# **PARC EOLIEN DES PORTES DU NIVERNAIS**

DEMANDE D'AUTORISATION UNIQUE

## **MEMOIRE EN REPONSE DE L'AVIS de la AUTORITE ENVIRONNEMENTALE**

Société Parc Eolien Nordex LV S.A.S.

Figure 15 : Orientation du parc éolien par rapport au château de Meaucé

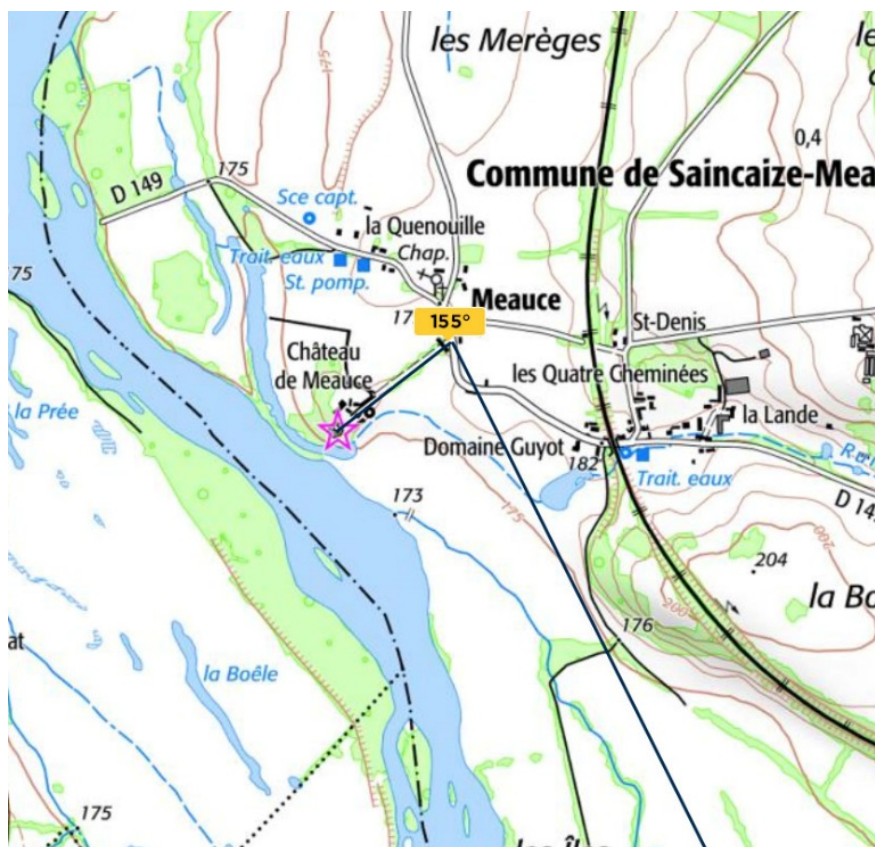
- **Précisions sur les impacts sur le château de Meaucé**

Comme indiqué dans l'étude paysagère (voir page 13), les axes de vues sur le château de Meaucé ne sont pas orientés vers le projet éolien.

L'allée qui mène au château de Meaucé est orientée ouest-sud-ouest (233°), vers l'Allier. Lorsque l'observateur contemple le château, le parc se trouve à l'opposé du point de vue, en direction sud-sud-est (155°). Il ne peut pas y avoir de situations de co-visibilités.

Figure 16 : vue lointaine sur le château d'Apremont-sur-Allier (l'axe vers les éoliennes se situe en dehors du panorama)

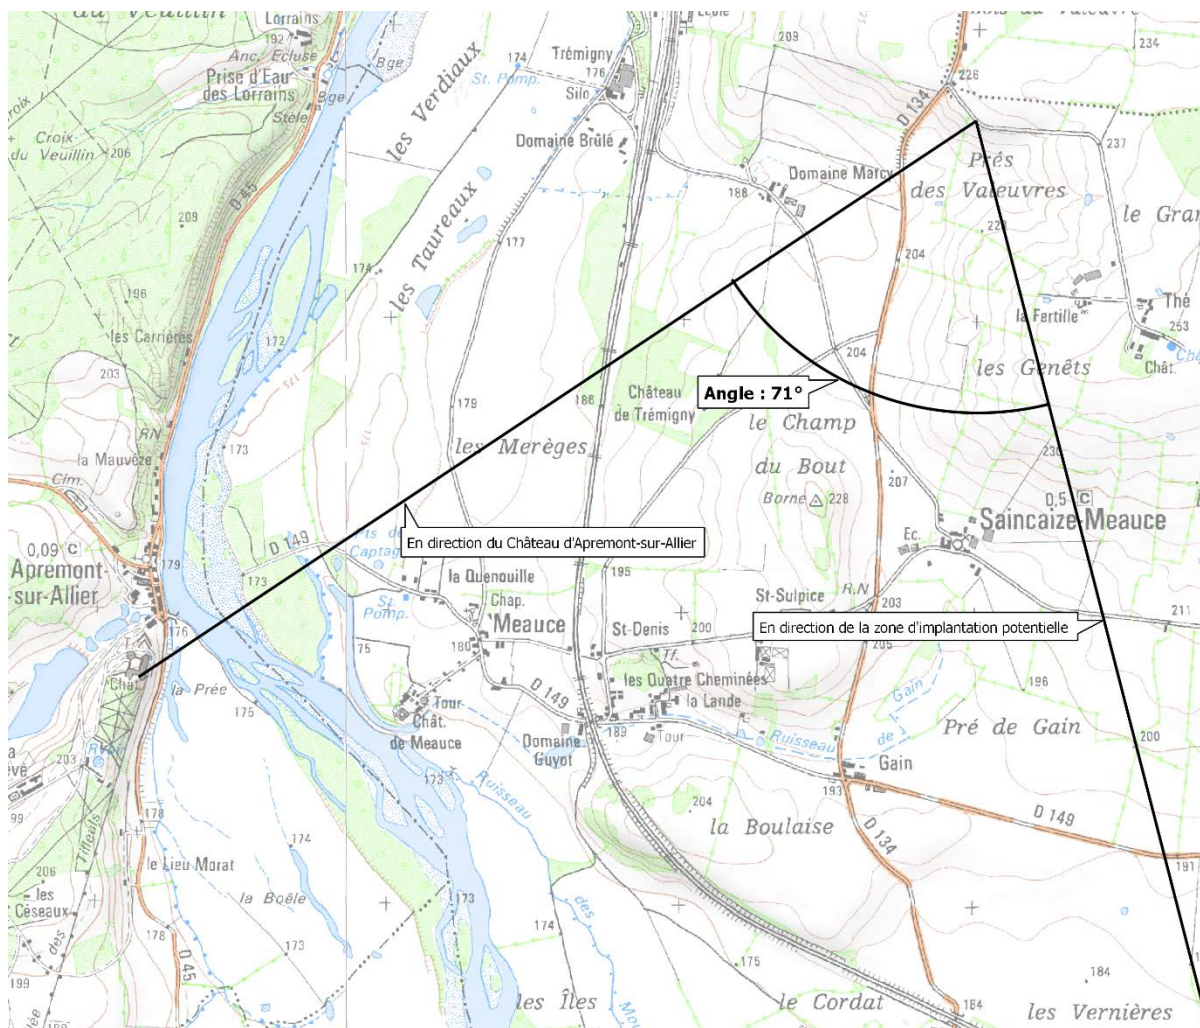
Il semble utile de préciser ici que la façade Ouest du château d'Apremont, depuis laquelle les éoliennes seront visibles, n'est pas ouverte au public. Les autres vues depuis le château d'Apremont et le parc floral sont préservées de toute visibilité vers les éoliennes.

Là encore, il existe peu d'axes, dans la direction du parc éolien, depuis lesquels le château d'Apremont est visible : voir carte et photo suivantes, qui montrent l'une de ces situations.

Comme pour le château de Meaucé (qui est finalement dans une orientation assez semblable), il ne peut pas y avoir de situation de covisibilité.

Figure 17 : Direction du projet éolien depuis la façade de l'église de Sainte-Parize-le-Châtel.

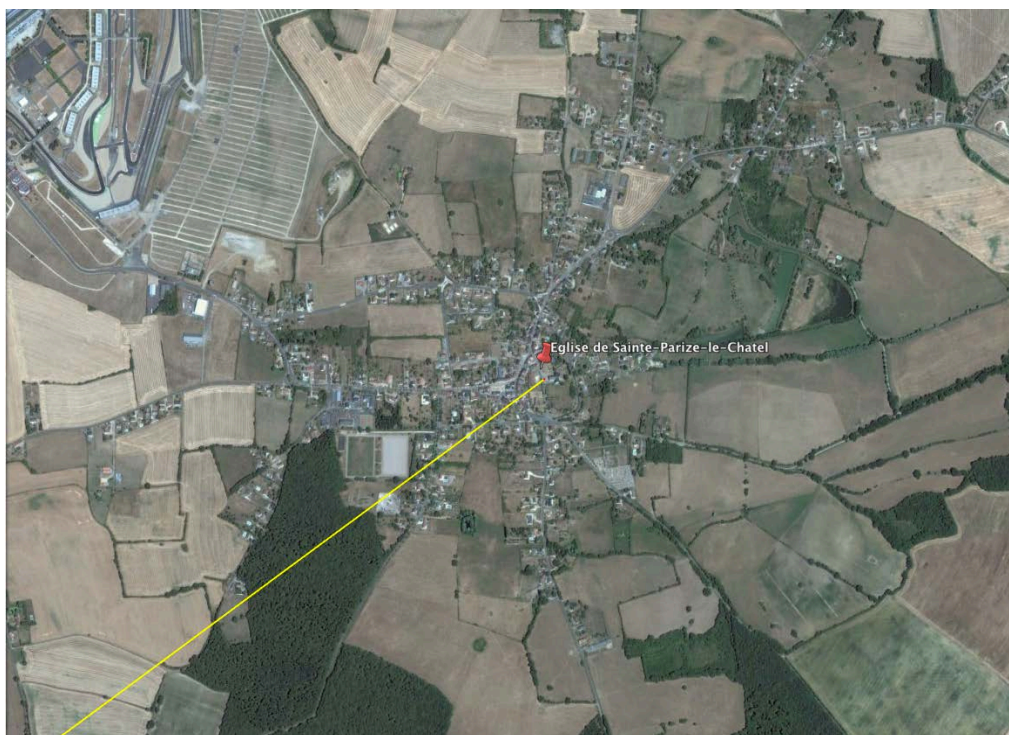
L'église et la crypte sont classées. L'ensemble est situé à 5,8km au Sud-Ouest du site de projet éolien. Le point de vue de découverte sur l'édifice et ses abords est unique, il est orienté nord-sud dans l'axe de la rue de l'église.

Les enjeux associés à l'église de Saint-Parize-le-Châtel ont été définis comme faibles, compte-tenu du masque visuel que représente le bois de Bord qui agit comme un masque visuel. Le Bois de Bord s'intercale en effet entre l'édifice et le projet et joue un rôle d'écran pour une grande partie de la commune. De plus, l'environnement urbain est plus dense à l'Est, ce qui contribue à l'effet de masque. Tout cela contribue à préserver les vues vers l'Est et préserve le village comme le montre la ZIV.

### Annexe 3 – Reprise des cartes de l'étude écologique

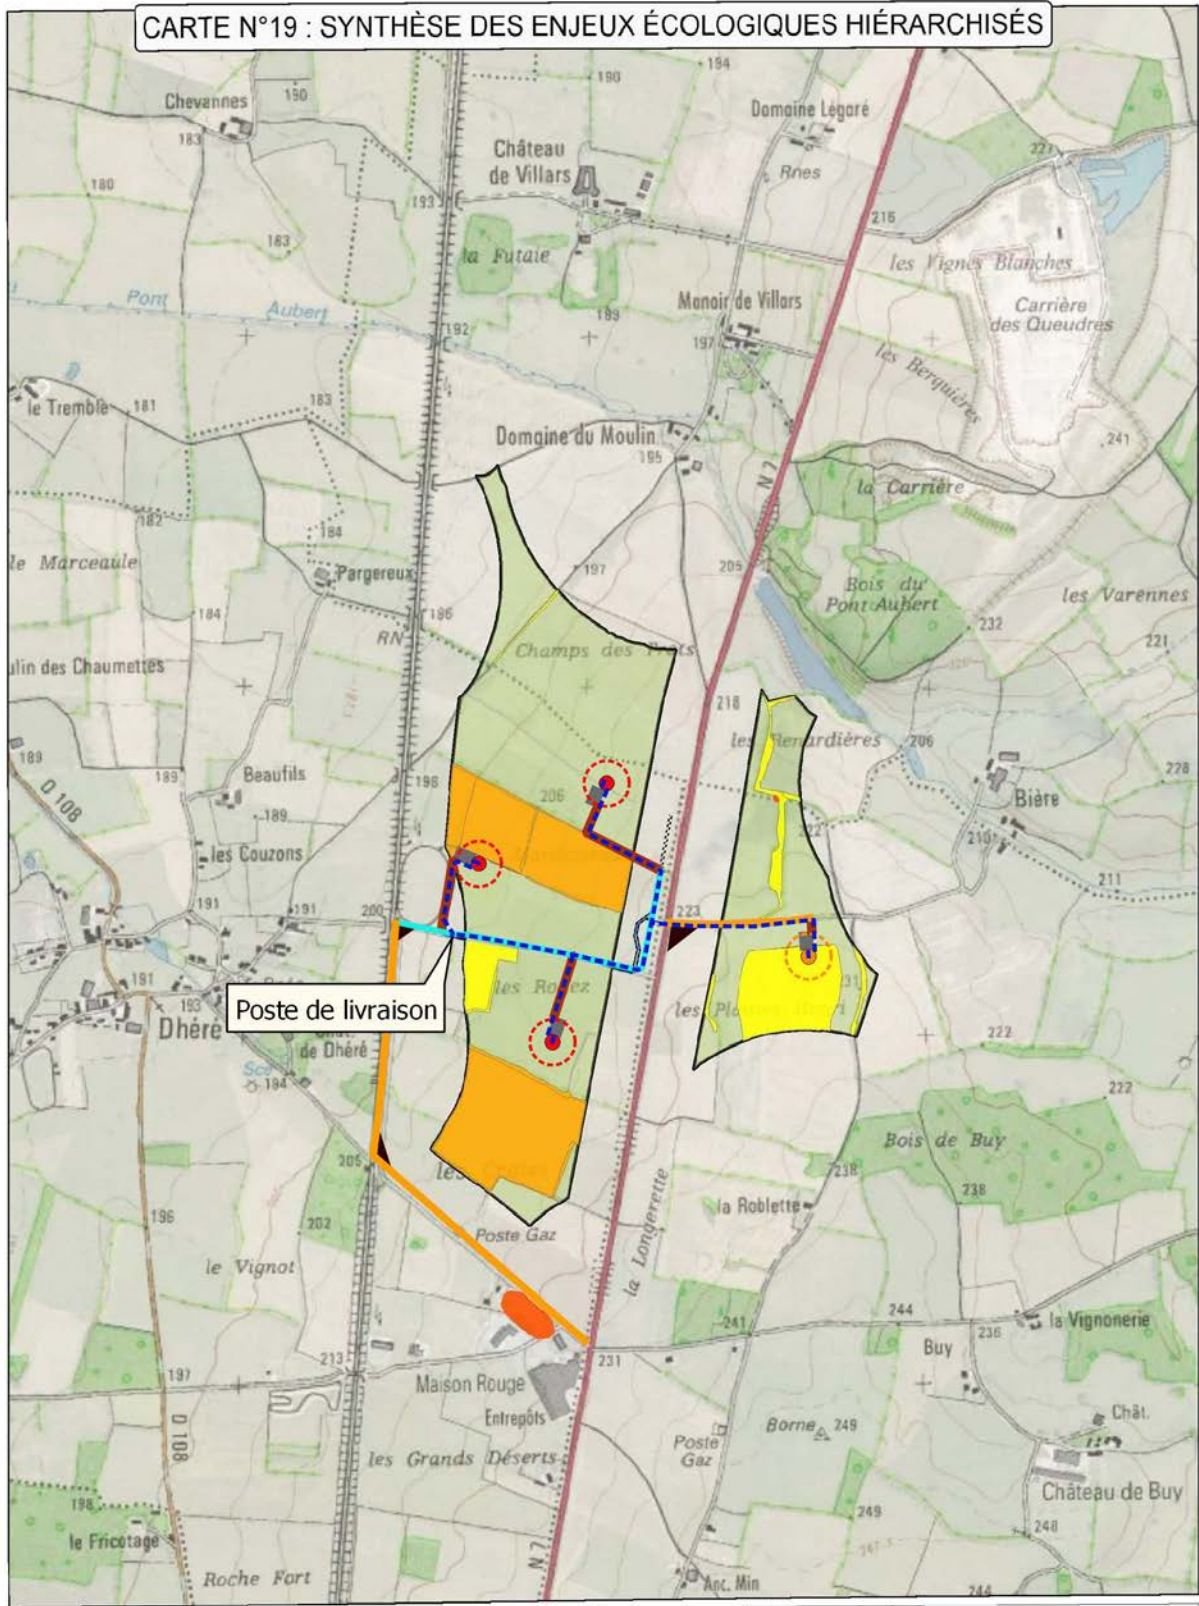
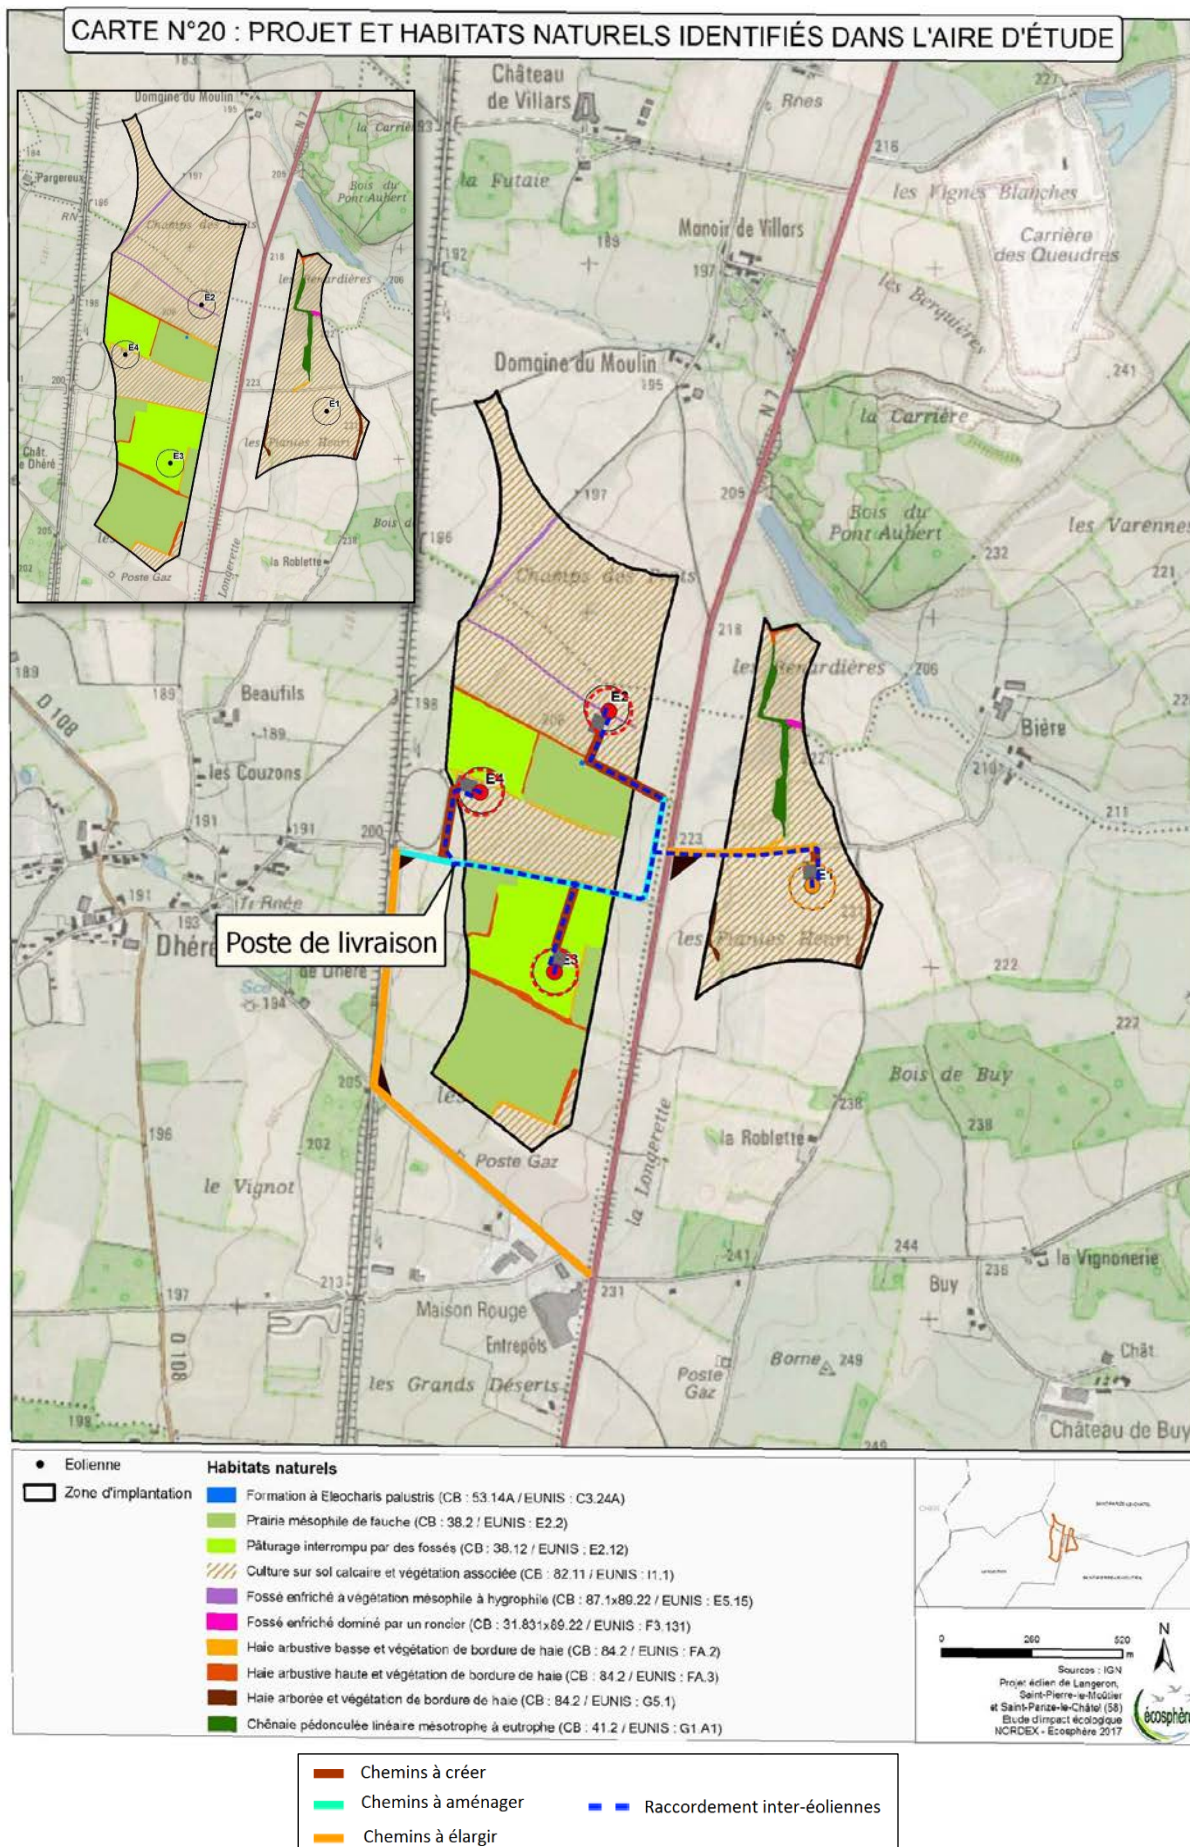
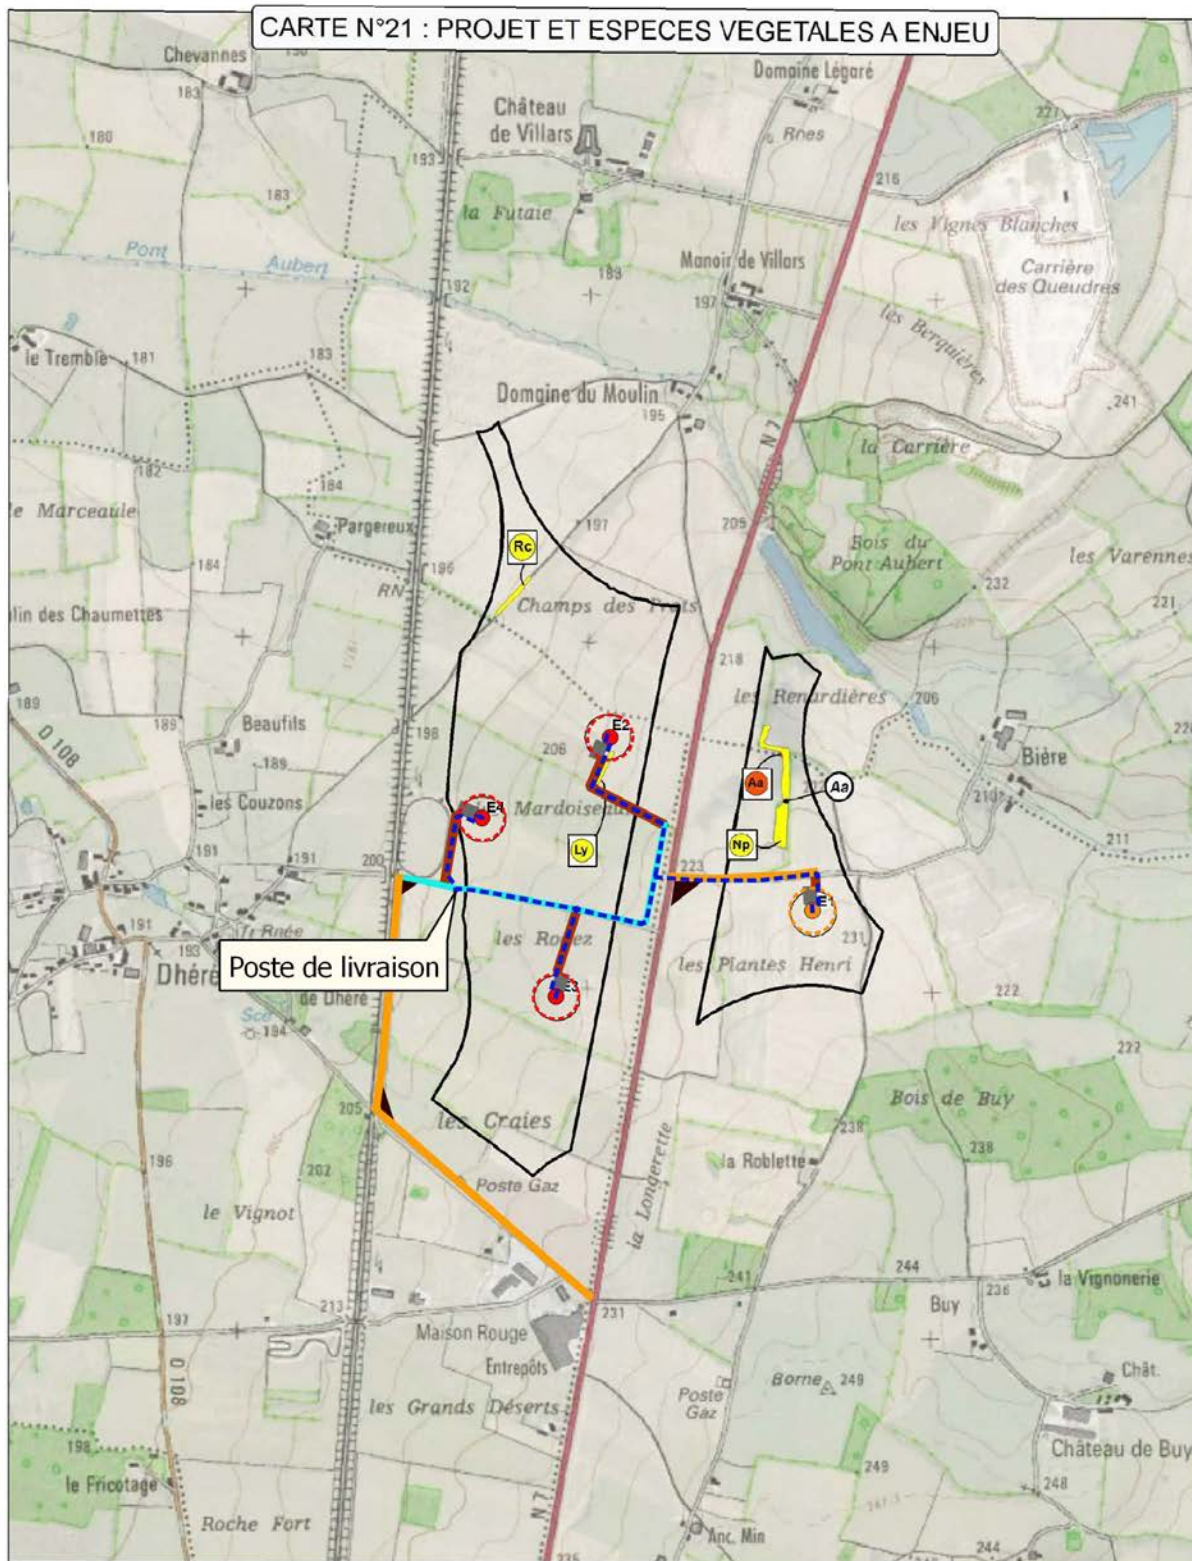
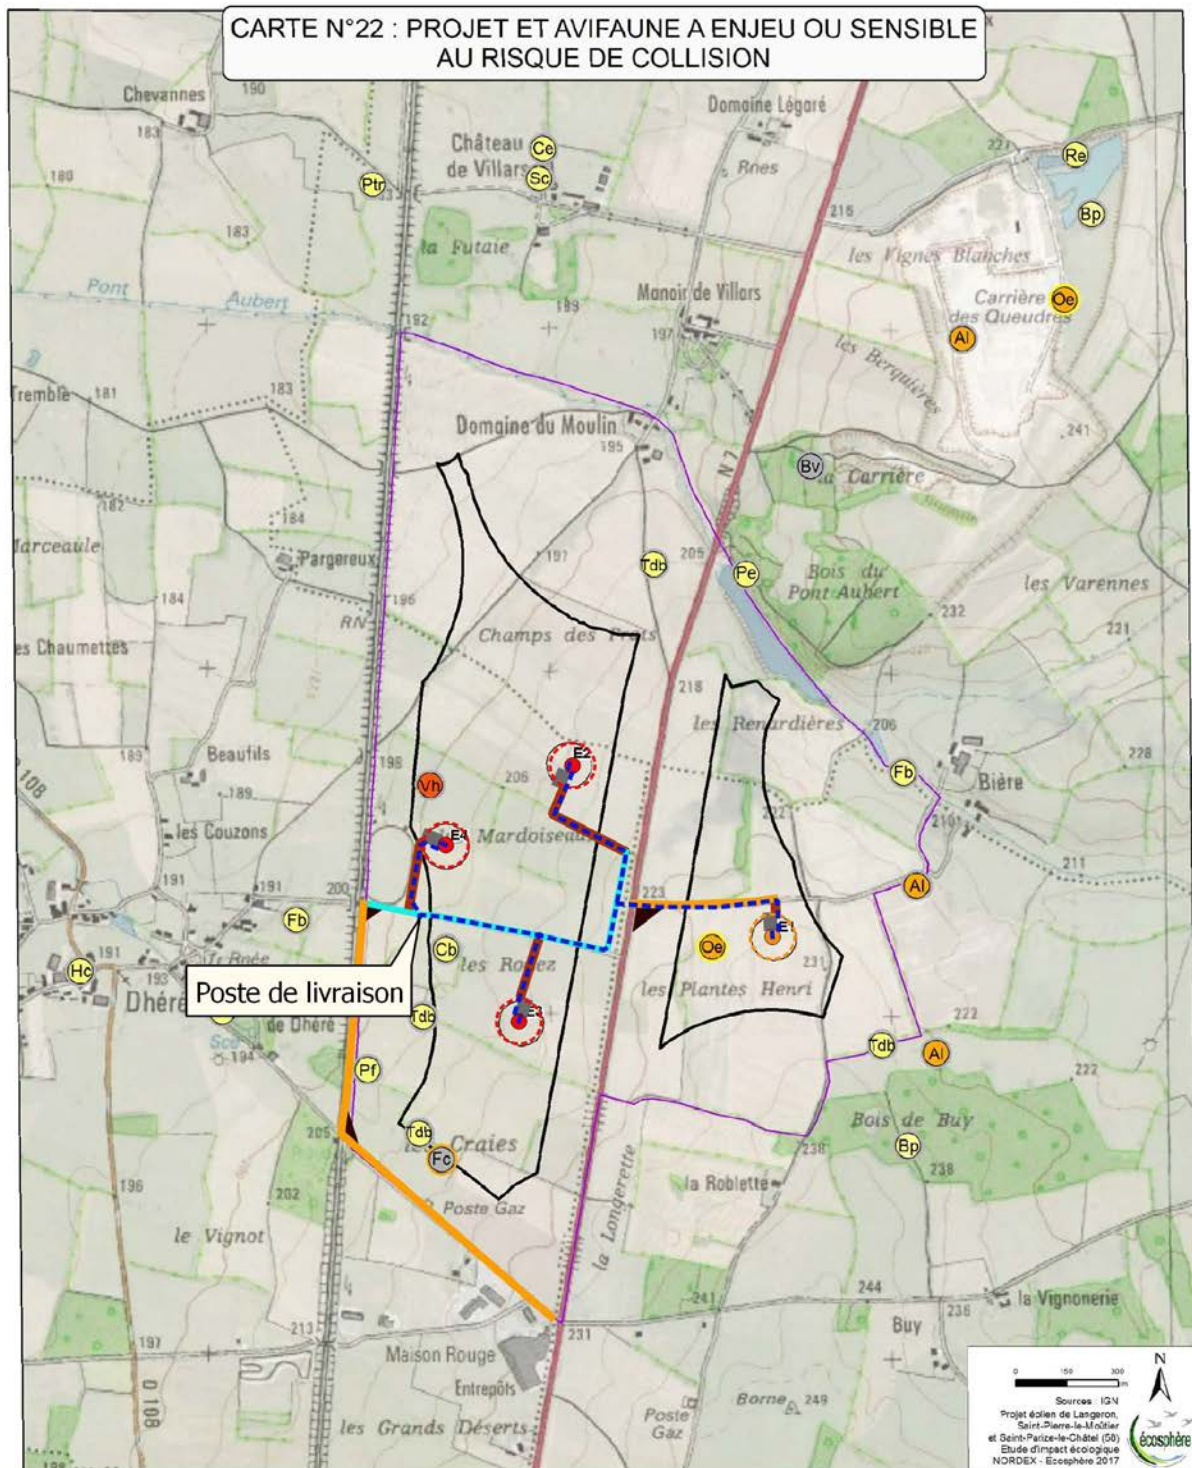
- **Ajout de toutes les installations sur les cartes traitant des impacts sur les espèces végétales, animales et habitats naturels à enjeu**

Les cartes suivantes ont été complétées pour faire apparaître l'ensemble des infrastructures du parc éolien, comme le recommande la MRAe :

*Voir annexe 3*
